質疑・回答書

件名：中央図書館等移転改修事業に係る公募型プロポーザル

別紙 1

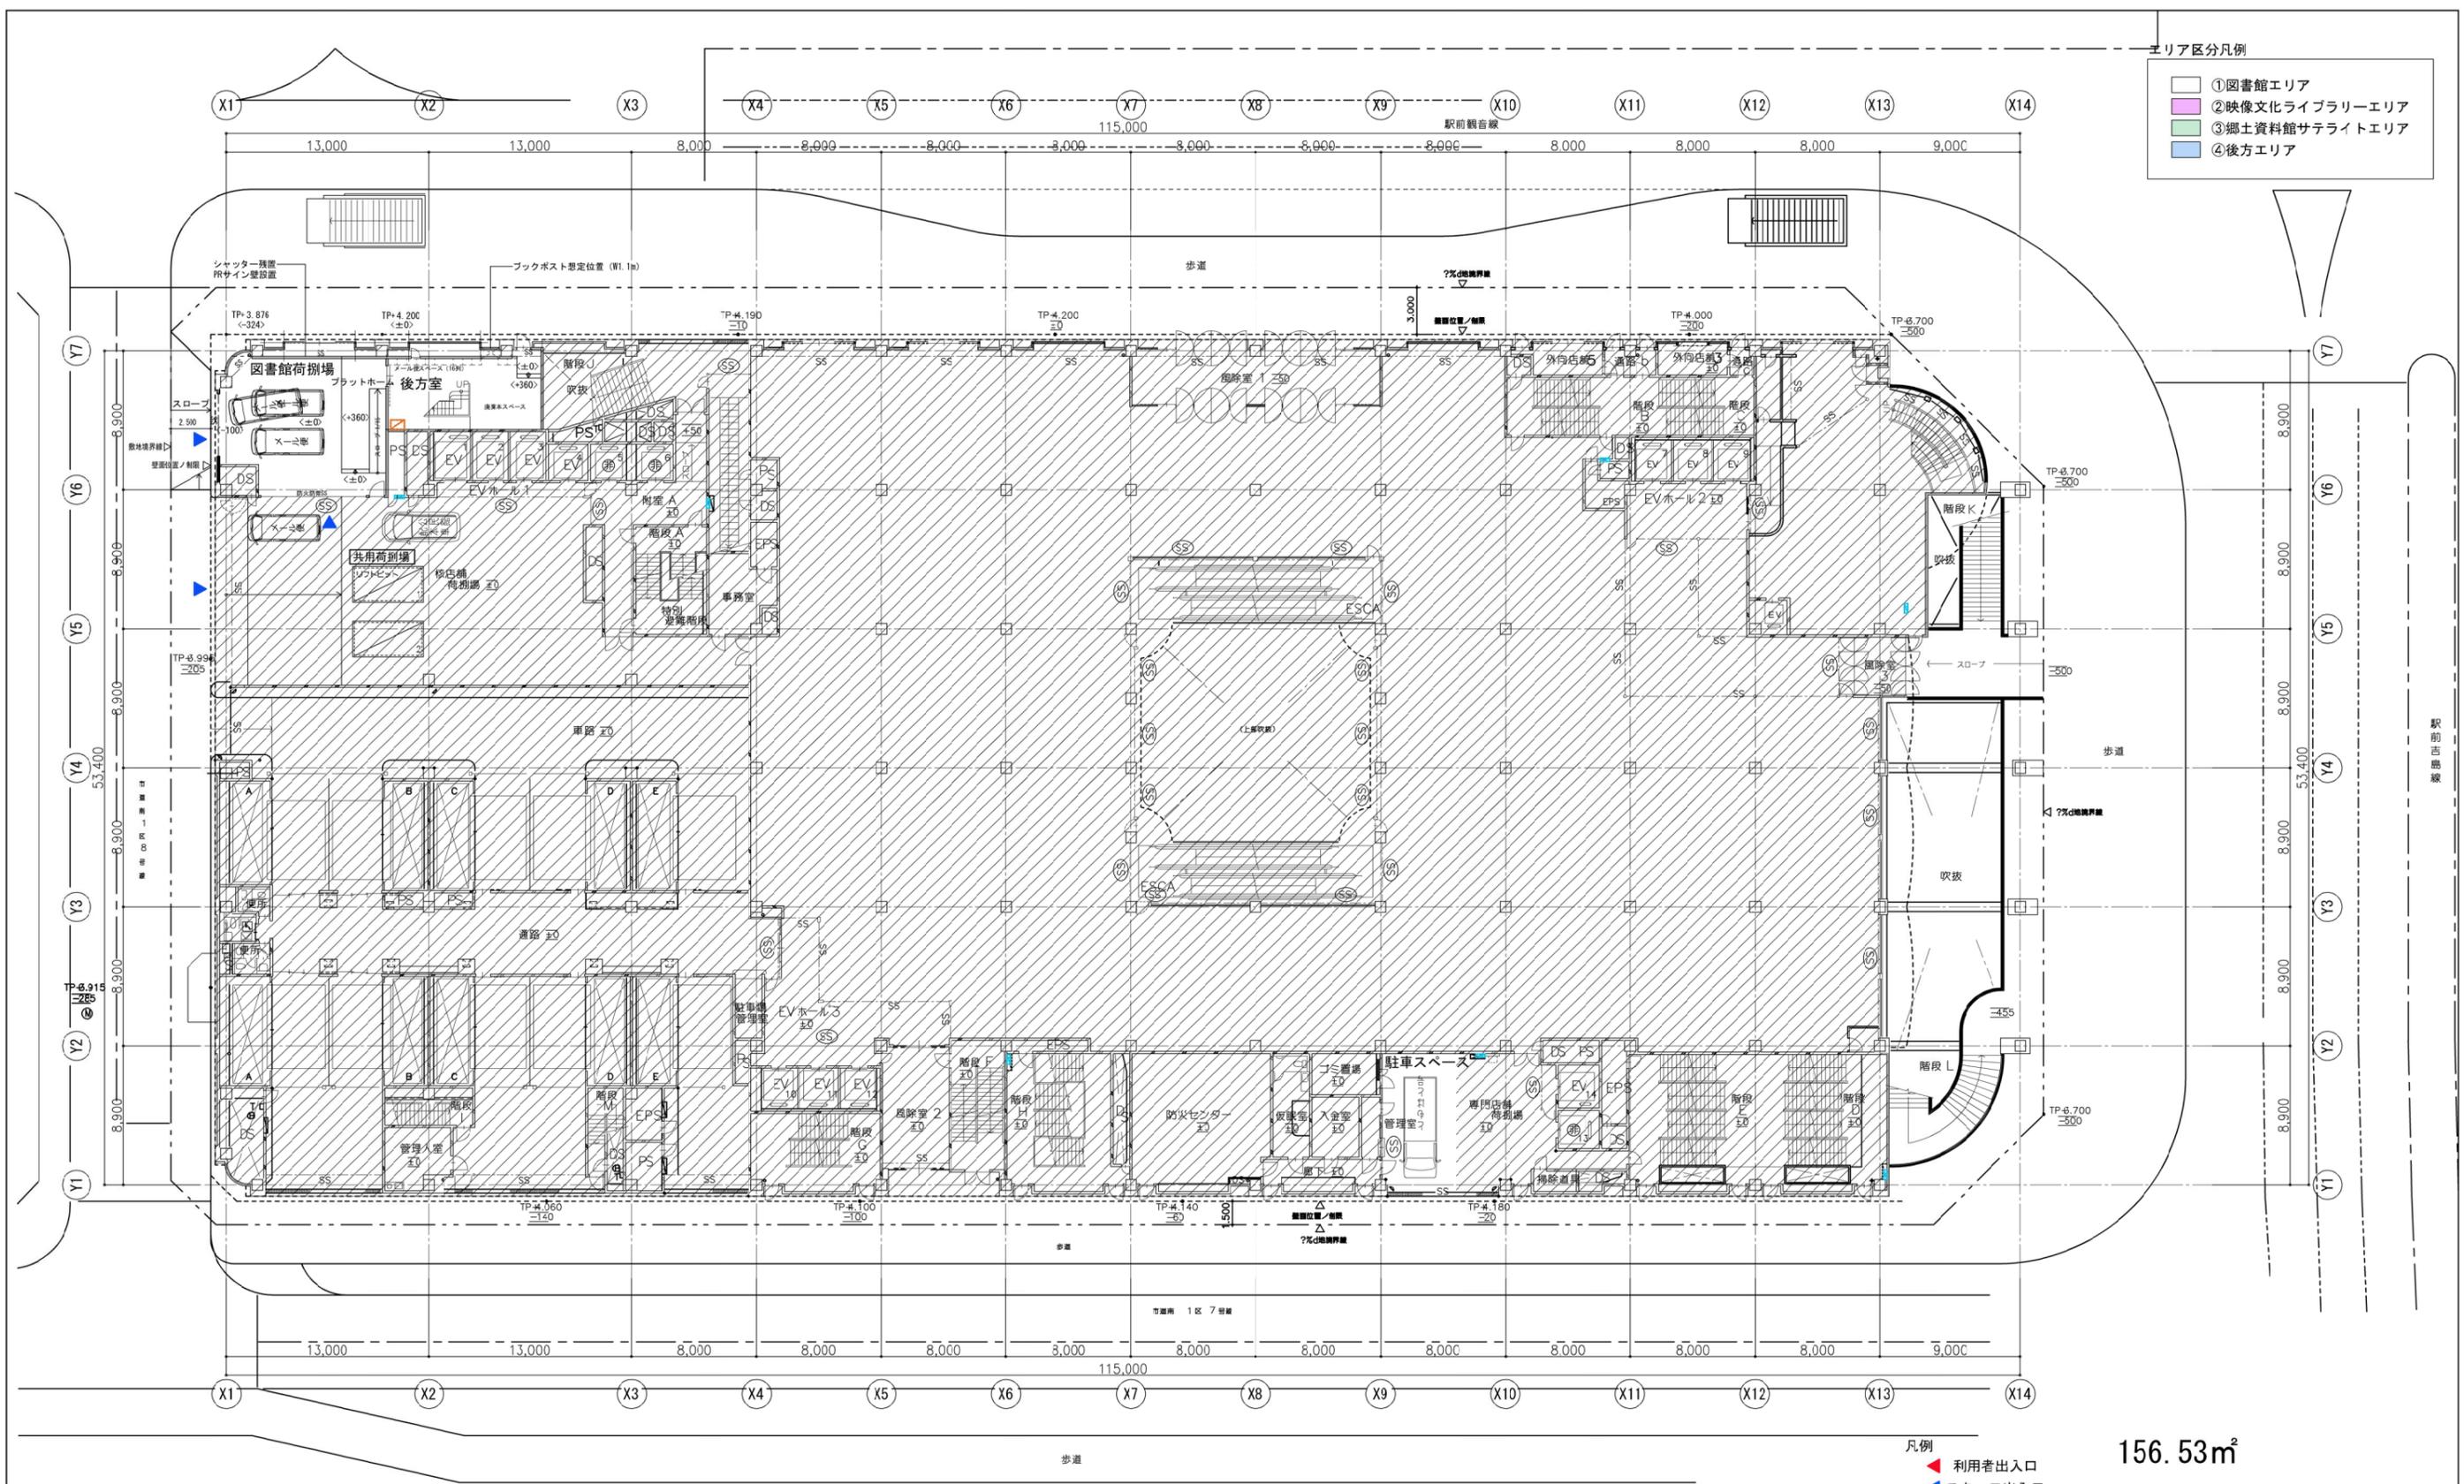
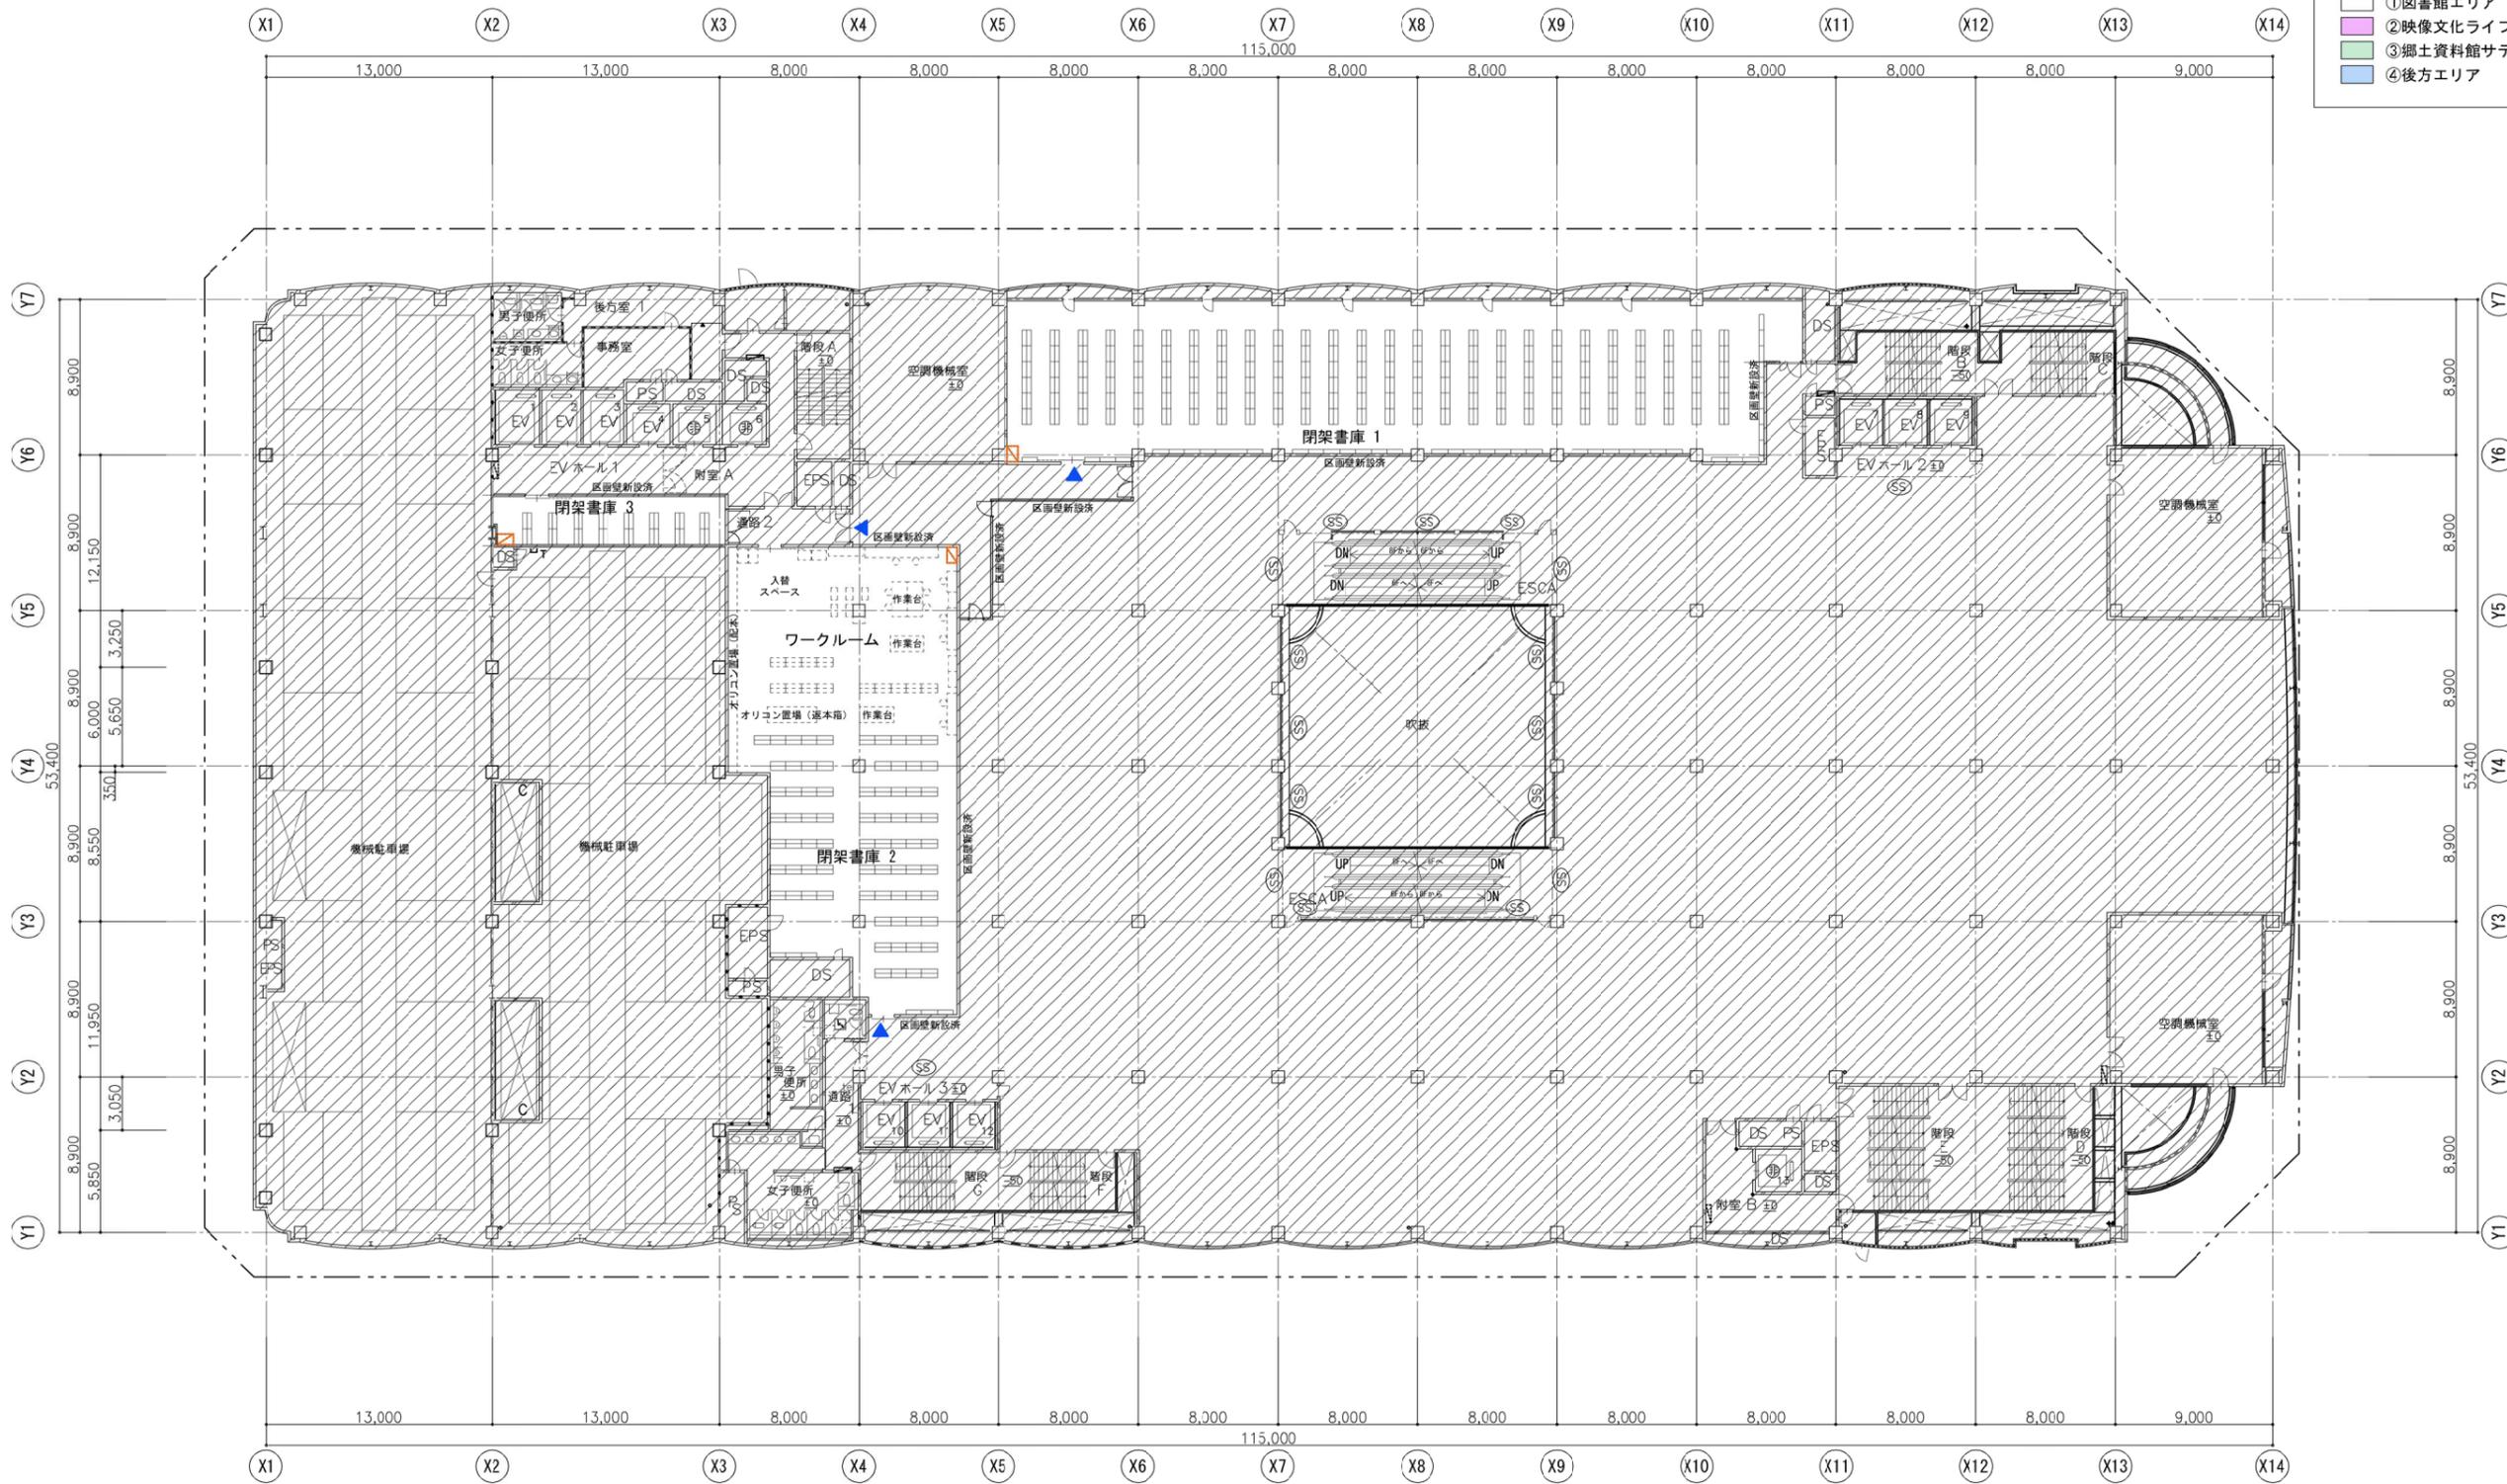
No.	資料名及びページ	質問内容	回答
4	中央図書館等移転改修事業に係る公募型プロポーザル実施要領 (様式 17) 概算見積書(工事)	24. 概算見積書(工事)(様式 17). doc に於いて、科目別内訳書に①～⑤のエリアがありますが、明確な各エリアの範囲が不明です。各エリアの色分け図等ご提示いただけないでしょうか。	別紙1のとおり、エリア区分を提示します。 ①図書館 ②映像文化ライブラリー ③郷土資料館 ④後方 を分けており、各エリア内に発生する工事は、当該エリア区分として仕分けてください。 なお、当該エリア専用の設備に関しては、盤や空調機およびそのルートがエリア外に出ている場合でも、当該エリア区分に仕分けてください。 ⑤共用 上記①～④以外に、各エリアに対して共用する設備など、特定エリアに仕分けることが困難な工事を対象としてください。
5	中央図書館等移転改修事業に係る公募型プロポーザル実施要領 (様式 17) 概算見積書(工事)	上記に関連しますが、エリア境界に間仕切壁や建具がある場合はどちらの区分へ参入するべきでしょうか。ご指示下さい。	全て、①図書館側として計上してください。
6	中央図書館等移転改修事業に係る公募型プロポーザル実施要領 (様式 17) 概算見積書(工事)	24. 概算見積書(工事)(様式 17). doc に於いて、中科目別内訳書にて科目の記載がありますが、各工事科目の下層の指定は見受けられません。中科目以下の下層は階別等の区分けは無しと考え、工種別書式として良いですか。	実施要領P10の13(2)に記載のとおり、技術提案提出時は中科目別内訳書までを提出してください。 技術協力業務の履行開始に当たり、細目別内訳書を提出する必要があります。特段の指定はしていませんが、建築工事については、中科目に属する細目毎に階別区分で数量、単価及び金額を記載していただければと考えています。

No.	資料名及びページ	質問内容	回答
45	A-020	10階開架閲覧室に於いて、X6通りに天井伏図にモニター天吊とありますが詳細が不明です。建築工事範囲の詳細をご指示下さい。	天吊用下地は、C100*50*20*2.3 L4000（吊材@2000共）としてください。
46	A-020	10階開架閲覧室に於いて、平面図点線表記の家具什器（中央イベントコーナーの可動書架など）は別途工事として良いですか。	家具番号はS1029とした上で、S809同仕様が4台、キャスター付としてください。
47	A-022	仕上表（1）の内部仕上げ：幅木（2）に防塵塗装で壁下地がLGSの時はコンクリートを幅木高さまで立ち上げるとありますが下記のようにして良いですか。 ・コンクリート強度： F c 24N/mm ² スランプ 15 c m ・配筋：D10@200	・コンクリート強度： F c 21N/mm ² スランプ 15 c m ・配筋：D10@200 としてください。
48	A-023	8階閉架書庫に於いて、仕上表にSLの記載がありませんが、見込んで良いですか。	よろしいです。
49	A-023, 036, 086	8階おはなしの部屋に於いて、仕上表はブラインドボックスとありますが、天井伏図ではカーテンレールとなっており、ボックスの記載はありません。部分詳細図記載のカーテンボックスにカーテンレールとし、カーテンは別途工事として良いですか。	カーテンとし、ボックスとカーテンレールを本工事、カーテンを別途工事としてください。
50	A-023, 062	B2階の閉架書庫1.2.3について、床にUF(SA)H150とありますが、使用範囲が不明です。該当部無しと考えて良いですか。有りの場合は範囲・段差見切仕様をご指示下さい。	該当なしとしてください。
51	A-023, 062, 085	B2階の閉架書庫1.2.3について、平面詳細図で壁種がほとんどW4ですが、壁下地のLGSは全て新設するのでしょうか。ご指示下さい。	新設としてください。

No.	資料名及びページ	質問内容	回答
39	GEN-09 A-026	10階前室2に於いて、仕上表壁仕上に吸音ボード(A)とありますが特記仕様書に見受けられません。(A)の付かない吸音ボードと読み替えて良いですか。	よろしいです。 上映ホール、ホワイエ共に同様としてください。
40	GEN-09 A-026	10階前室1に於いて、仕上表壁仕上に有孔ボードとありますが特記仕様書に見受けられません。吸音ボードの事と読み替えて良いですか。	有孔ボード：FKt8.0+FKt8.0(穴あけ加工)としてください。 映写室、放送室共に同様としてください。
41	GEN-09, 10 A-123	特記仕様書に於いて、下記丸印が付いていますが該当箇所が不明です。必要な範囲をご指示下さい。 ・点字鋏(ユニオン：UY300・302) ・屋内掲示板 ・郵便受箱 ・コーナーガード ・消火器収納箱(ユニオン：UFB-1F-2811N) ※サインリストNo.17では別途工事?	<ul style="list-style-type: none"> ・点字鋏は、開架閲覧室内に敷設とし、10F-100m、9F-150m、8F-150mとしてください。 ・屋内掲示板は、合板+掲示クロス張+木製枠 H900×W1800を8F～10Fで4か所ずつ、計12か所としてください。 ・郵便受箱は、SUS製 W350×H200×D300程度、4か所としてください。 ・コーナーガードは、樹脂製 H1000 250か所としてください。 ・消火器収納箱は、A-123 サイン仕様書・リストを正として別途工事としてください。
42	式典費用	起工式、竣工式は行わないと考えてよろしいでしょうか。	起工式、竣工式は行いません。
	【発注図：建築】		
43	建築一式 A-001 他	各階現況平面図・撤去図(撤去は全てB工事)とC工事に着手する現状が異なる場合、追加変更の対象と考えてよろしいでしょうか。	発注者及び別途工事と協議、調整のうえ、設計図書の変更の必要があると判断された場合には変更の対象となります。
44	A-018, 087	8階飲食スペースとラウンジの手洗いは、WC同様の洗面カウンターと鏡を見込んで良いですか。	よろしいです。
